Réponse à l'avis de la Mission Régionale d'Autorité Environnementale du 25 mai 2023

Projet de parc éolien de la Haie du Moulin (Haute-Marne, 52)
Communes de Cirey-lès-Mareilles et Mareilles

Maître d'Ouvrage : SAS Eoliennes de la Haie du Moulin

Figure 11 : Implantations vis-à-vis des enjeux paysagers majeurs du SRE CA

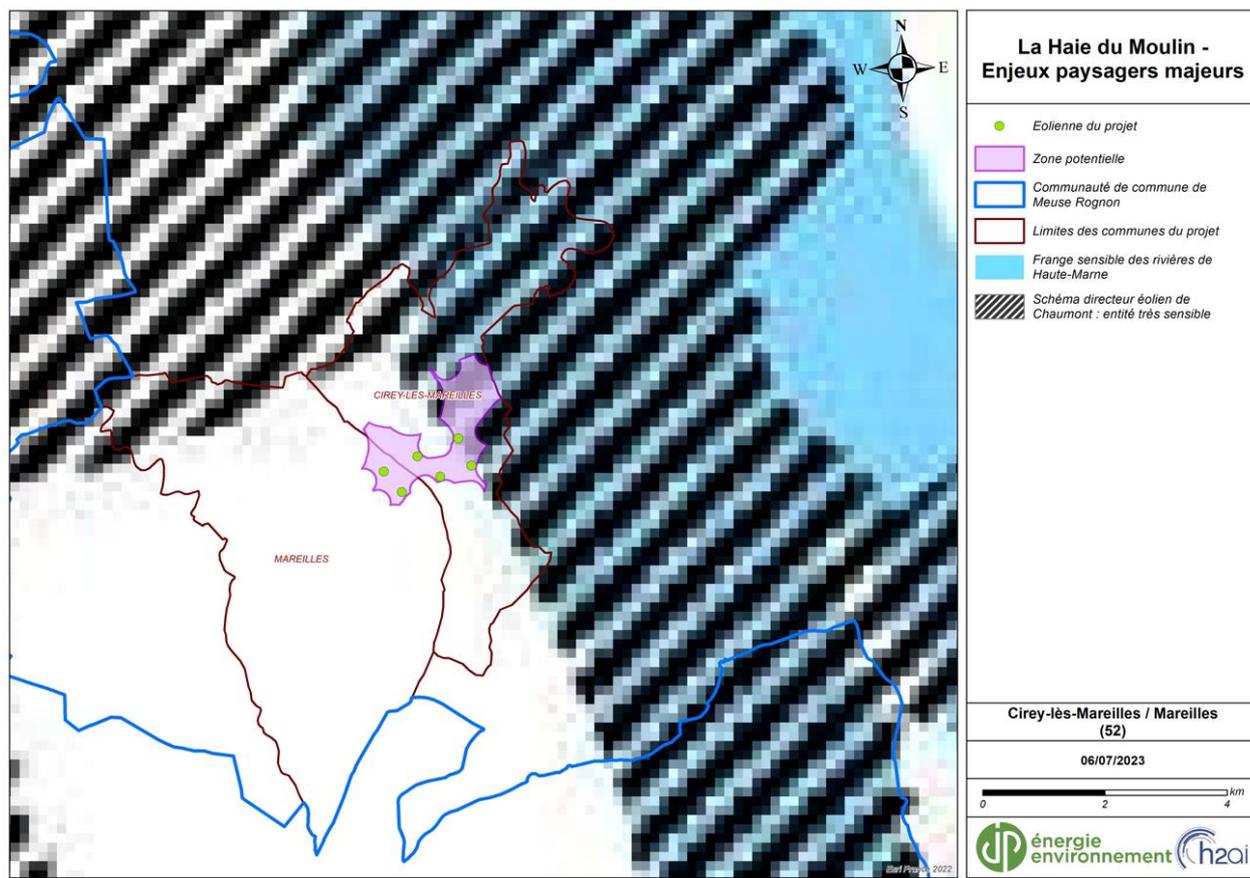
Le dossier justifie que l'ensemble de la ZIP est exempt de trame verte ou bleue et que le projet n'entravera donc pas de corridor écologique. Toutefois, l'Ae souligne que le SRE mentionne aussi une obligation de portée générale, d'éviter les couloirs de migration des oiseaux, en prévoyant que des zones d'évitement soient réservées à cet effet. De plus, la question de la préservation des paysages y est également mentionnée en tant que principe général. Ainsi, l'Ae ne partage pas l'affirmation du pétitionnaire consistant à considérer que la zone d'implantation du projet est favorable à l'éolien d'après le SRE.

Concernant les enjeux paysagers évoqués par l'Autorité Environnementale, précisons que 4 éoliennes sur 6 sont situées en dehors du zonage et que les 2 dernières éoliennes sont situées **en limite** de l'entité très sensible relevée par le SRE Champagne Ardenne :

Figure 13 : Implantation de la variante à 8 éoliennes vis-à-vis des couloirs de migration chiroptères du SRE CA

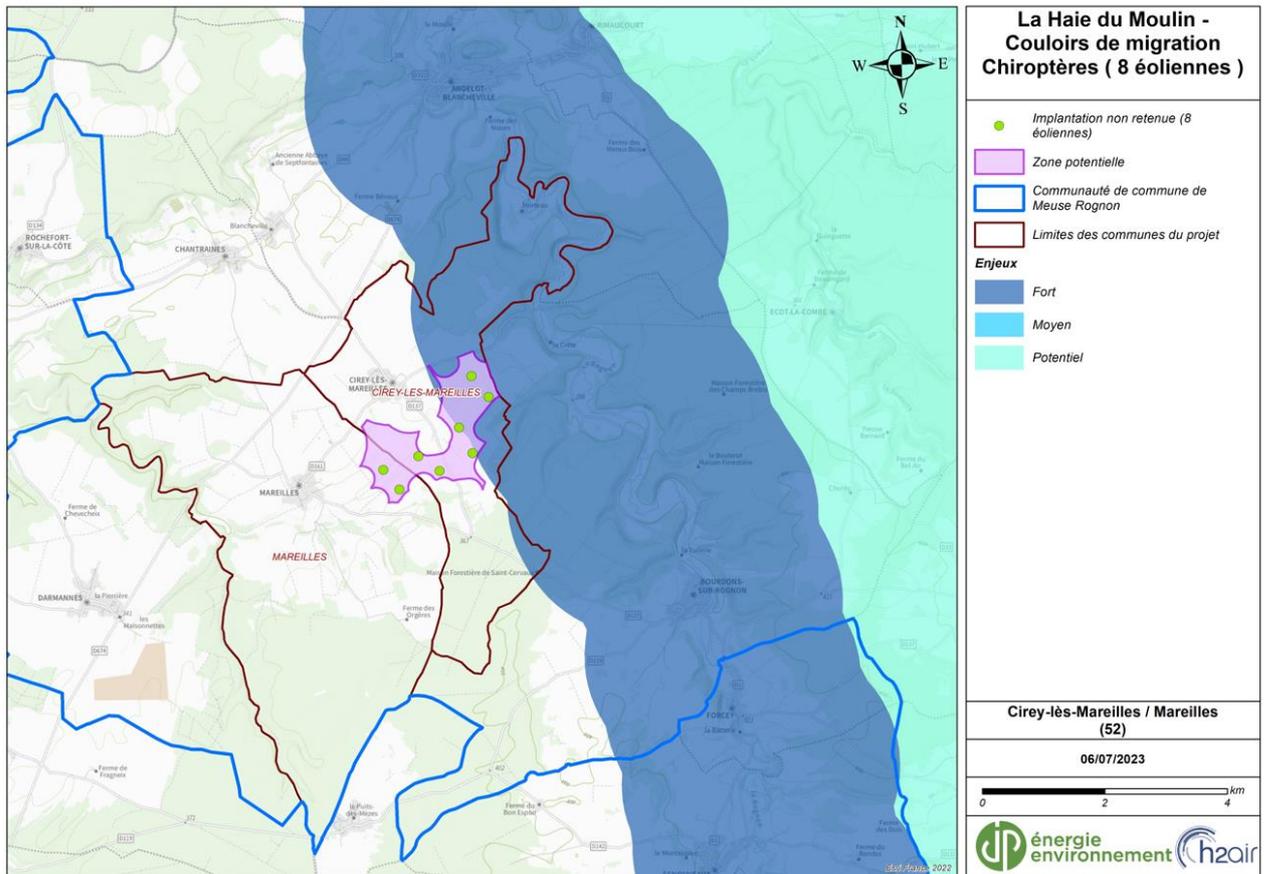
L'Ae regrette que la variante d'implantation retenue maintienne deux éoliennes à proximité d'un couloir principal de migration identifié dans le schéma régional Éolien de Champagne-Ardenne (les éoliennes situées le plus à l'est).

Nous souhaitons également rappeler que la première variante d'implantation étudiée faisait état de 8 éoliennes dont 2 auraient été situées au sein du couloir de migration chiroptères comme le présente la carte ci-dessous :

Au vu de cet enjeu notamment, le pétitionnaire a retiré les 2 éoliennes situées au sein du couloir de migration et l'implantation retenue de moindre impact ne fait plus état que de 6 éoliennes.

Figure 14 : Encerclement réel depuis la sortie ouest de Cirey-lès-Mareilles

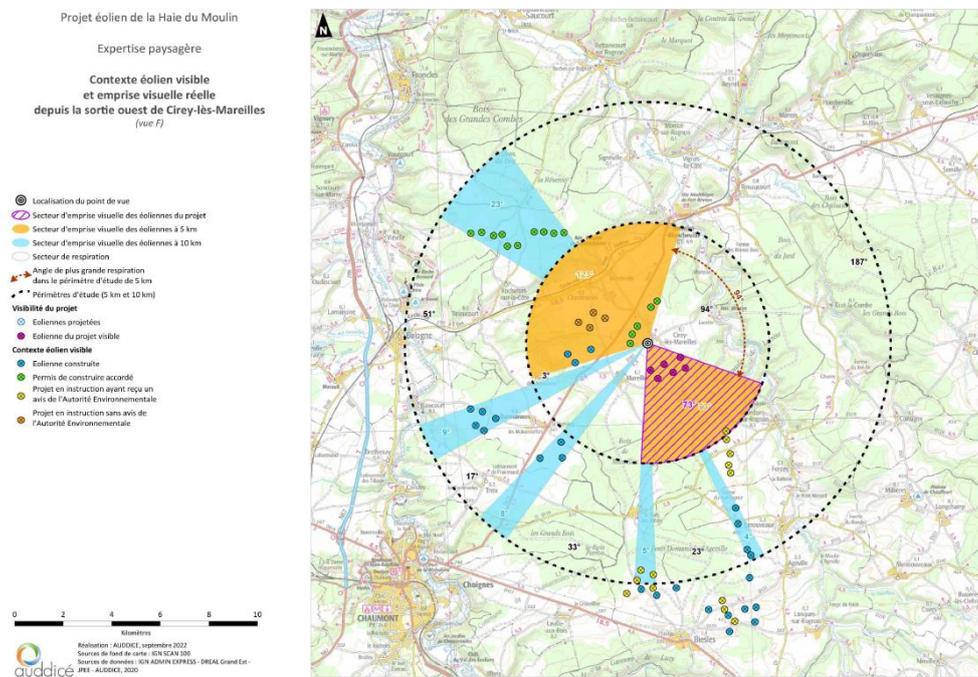
L'Ae regrette que les recommandations du SRE Champagne-Ardenne en matière de saturation visuelle ne soient pas suivies par les pétitionnaires successifs et que la situation soit aggravée par l'implantation du projet Haie du Moulin.

Eoliennes de la Haie du Moulin souhaite nuancer les propos de la MRAe et rappeler que le travail sur les variantes et l'implantation finale retenue voit l'élimination des éoliennes E7 et E8 les plus à l'est, ce qui permet de réduire significativement l'encerclement pour la commune de Cirey-lès-Mareilles.

En ce qui concerne le village de Cirey-lès-Mareilles, l'implantation proposée permet de limiter l'emprise du projet sur les horizons paysagers (l'angle d'occupation du projet passe de plus de 100° pour le projet maximisant, à moins de 70° pour le projet final) et permet de préserver des espaces de respiration réels de plus de 90°, sur les franges est et ouest du village.
